# C4 Usmeritve nosilcev urejanja prostora za pripravo osnutka SD ZN

## Tabela 1 – Usmeritve nosilcev urejanja prostora za pripravo osnutka SD ZN

# P O D R O B N E J Š E  U S M E R I T V E
## s področja upravljanja z vodami
## za pripravo sprememb in dopolnitev Zazidalnega načrta Industrijske cone Sevnica (VII. trgovsko območje Mercator Dolenjska d.d.) za gradnjo proizvodnih objektov

**PODROBNEJŠE USMERITVE (SMERNICE) št. 4182**

grafični načrt: UREDITVENA SITUACIJA S PRIKAZOM OMEJITEV V PROSTORU
faza: gradivo za ZRSVN in NUP

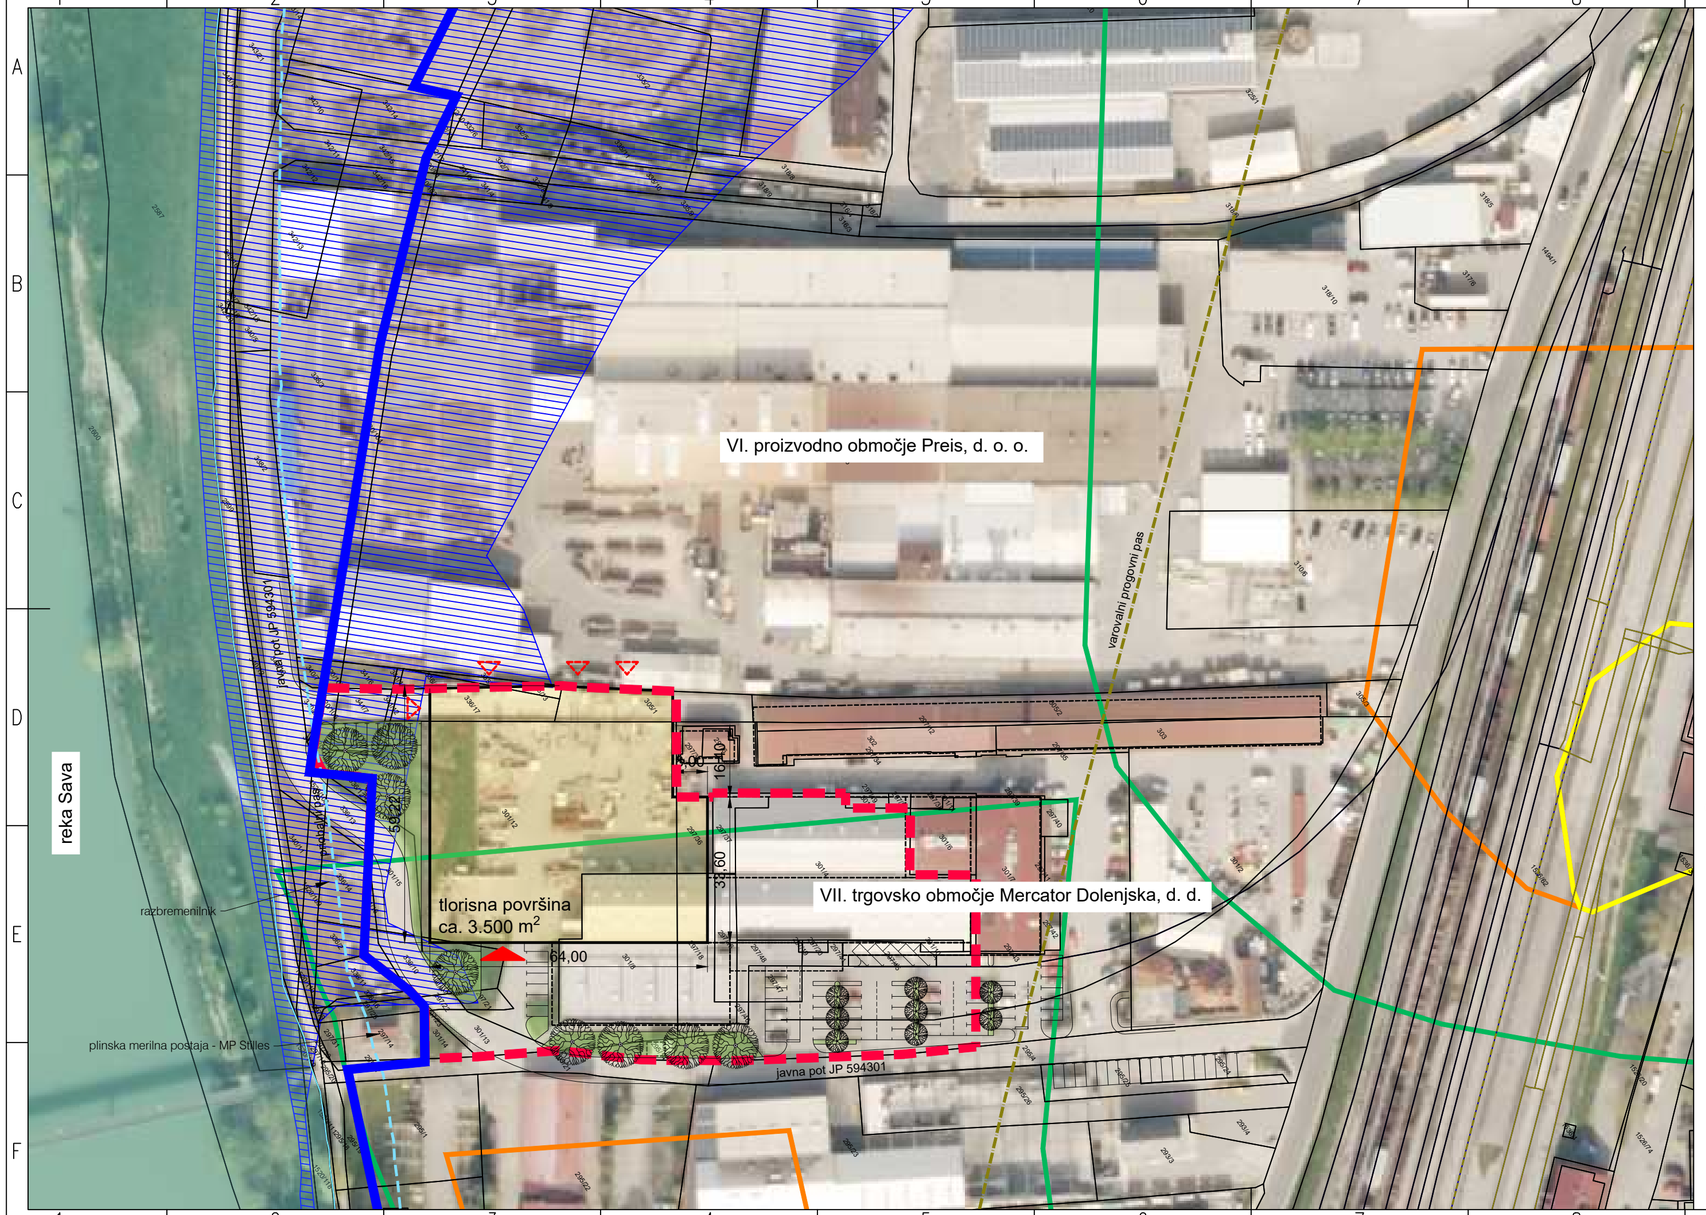
V sled sprostitve zemljišča bo potrebno prej navedene el. en. vode in naprave pred pričetkom del oziroma gradnje preurediti in sicer:

- Obstoječi SN 20 kV podzemni vod SN 20 kV podzemni el. en. vod DV SEVNICA 2: S5 - K166 SEVNICA "JUG"-SEV. KOVINARSKA in NN 0,4 kV podzemna el. en. voda I09: KOC UPRAVA ter I03: PEPI HAM iz TP Sevnica TIZ: 644 je potrebno od obstoječega kabelskega jaška tč. A do obstoječega kabelskega jaška tč. B in tč. C pred pričetkom del prestaviti izven območja gradnje in jih izvesti v skupno kabelsko kanalizacijo;

- Obstoječi NN 0,4 kV podzemni el. en. vod I04: BIFE iz TP Sevnica TIZ: 644 vključno z priključno merilno omarico in merilnim mestom za obstoječi gostinski lokal na naslovu Savska cesta 20 B je potrebno pred pričetkom del prestaviti izven območja predvidene gradnje, kar pomeni, da je predmetni NN priključek potrebno izvesti na novo iz obstoječe TP Sevnica TIZ: 644 do tč. D, v kateri je potrebno predvideti novo prostostoječo priključno merilno omarico, kamor se prestavi obstoječe merilno mesto za gostinski lokal na naslovu Savska cesta 20B;

- Obstoječa priključna voda I12: MERKATOR CENTER in I13: MERKATOR CENTER iz TP Sevnica TIZ: 644, katera sta služila kot napajalna voda za predmetni MERKATOR CENTER vključno z obstoječim merilnim mestom, ki se nahaja v notranjosti objekta je potrebno pred pričetkom del odjaviti, merilno mesto s prej navedenimi el. en. priključnimi vodi pa fizično odstraniti;

- Ob robu predmetnega območja SD ZN se nahaja obstoječa transformatorska postaja s priključnimi SN in NN el. en. podzemnimi vodi. V skladu z ureditveno situacijo je v predmetnem območju predvidena tudi zunanja ureditev, pri čemer je potrebno upoštevati varovalni pas prej navedene TP in obstoječih SN in NN el. en. vodov.

- Postavitev kakršne koli ograje v območju varovalnega pasu TP, SN in NN podzemnih el. en. vodov je nedopustna;

2. Karto komunalnih vodov in naprav izdelanega osnutka prostorskega akta je potrebno dopolniti z vrisom obstoječih in predvidenih elektroenergetskih vodov in naprav. Potek trase naših vodov in naprav je razviden v priloženem situacijskem načrtu.
